OFICIO N° 319-2021-ANA-DCERH

Asunto : Información Complementaria al Plan de Rehabilitación del Sitio Impactado S0119 por Actividades de Hidrocarburos de la Cuenca del Río Corrientes

INFORME TÉCNICO N° 470-2021-ANA-DCERH

Figura 8. Esquema con las acciones de intervención a implementar

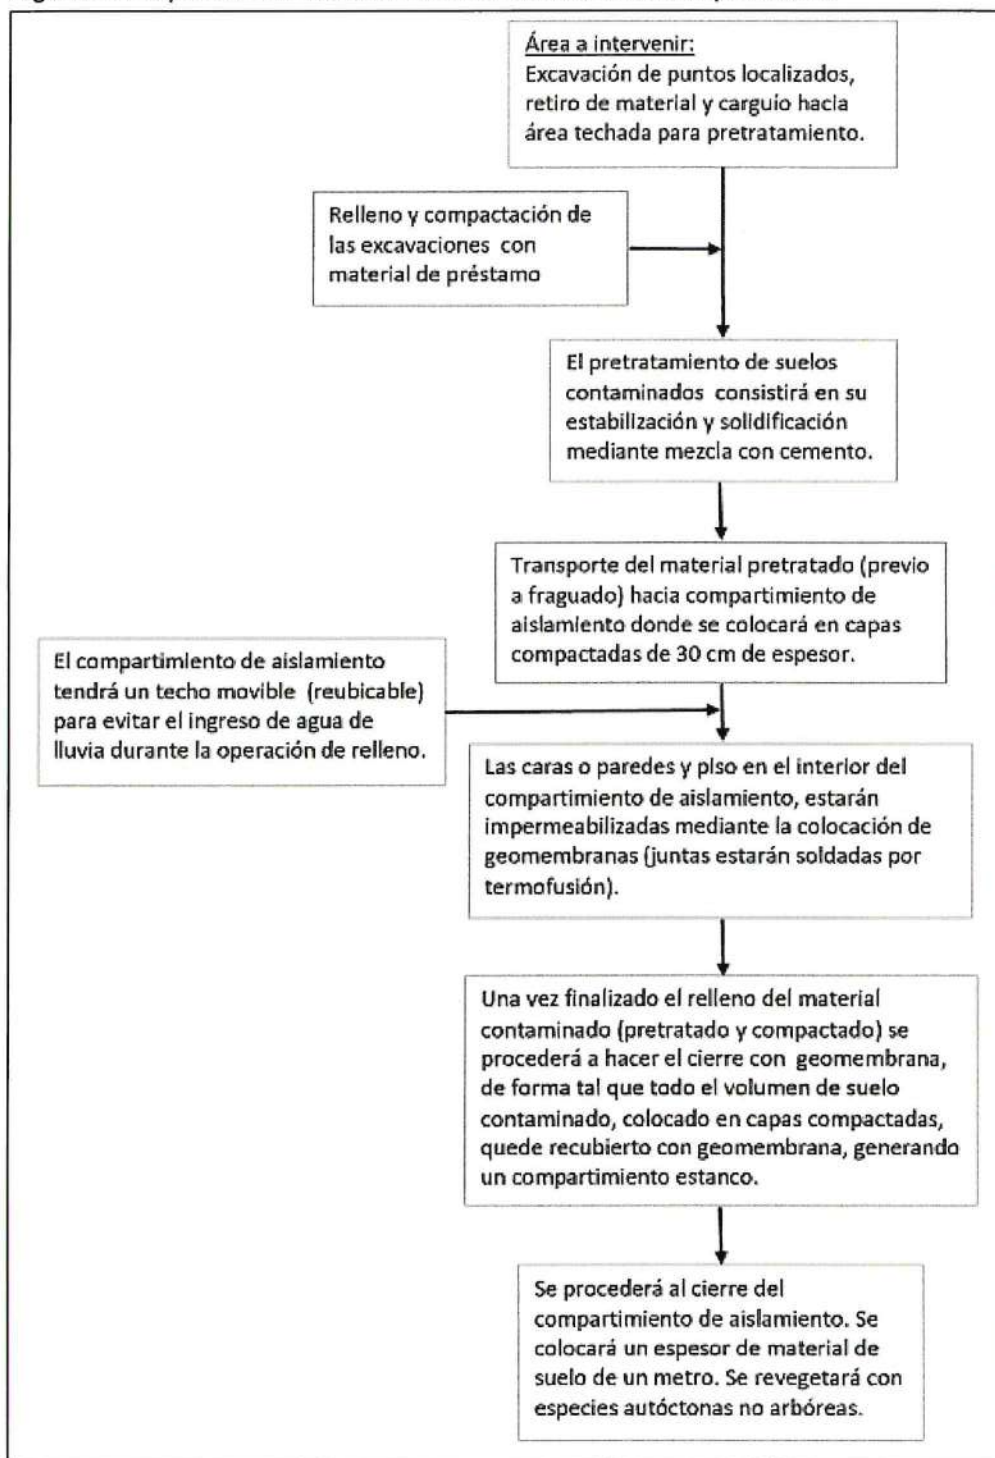
4.9. **Observación N° 09:** En relación al ítem 5 «Acciones de remediación y rehabilitación», se tiene lo siguiente:

en un área aproximada de 166 m². Presenta un esquema de las acciones de intervención a implementar (Figura 8).

Figura 10. Ubicación del punto de captación de agua. Cap-S0119.

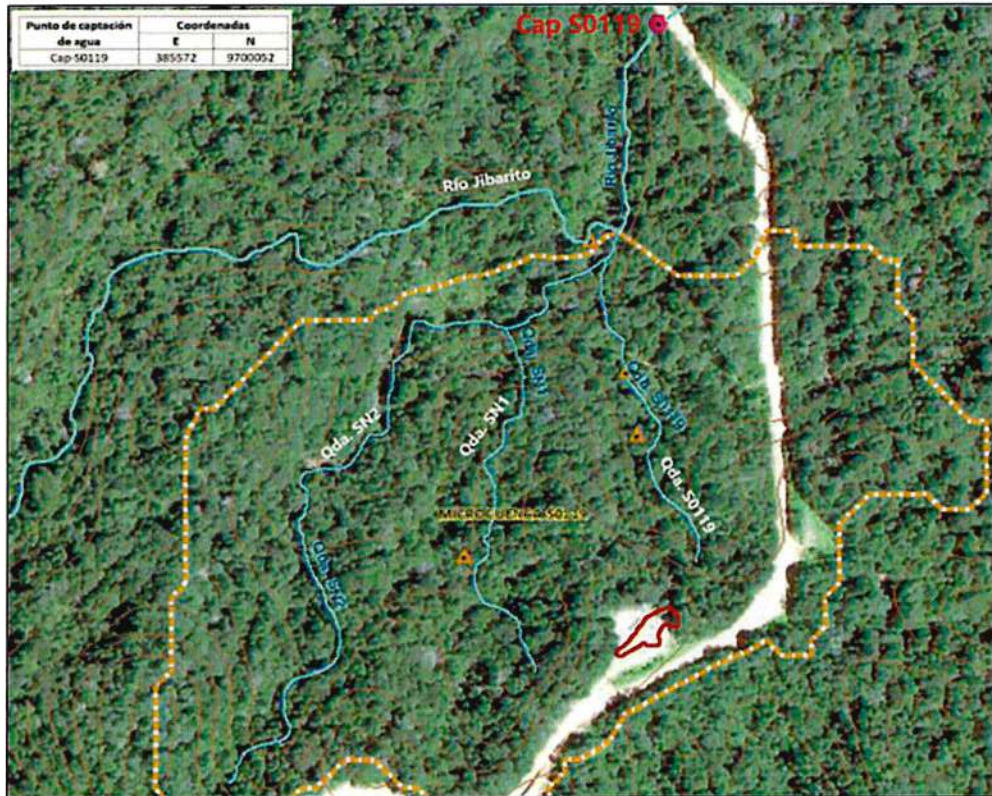
En ese sentido, el titular deberá precisar la demanda de agua con fines domésticos e industriales requeridos durante el desarrollo por cada etapa o fase y por actividades del proyecto de remediación, señalar la fuente de abastecimiento y el traslado; de ser el caso, contemplaría la captación de cuerpos de agua con autorización vigente, deberá precisar la ubicación del punto de captación, caudal de captación, régimen, y la disponibilidad de agua mediante un balance que muestre el caudal otorgado en el derecho de uso de agua Vs el caudal actual que se viene utilizando en la planta operadora mencionada.

coordenadas 385572 E y 9700052 N (WGS-84), Figura 10. La captación se realizará mediante bombeo utilizando una tubería HDPE de 2 pulgadas que permitirá hacia una cisterna de 500 galones.
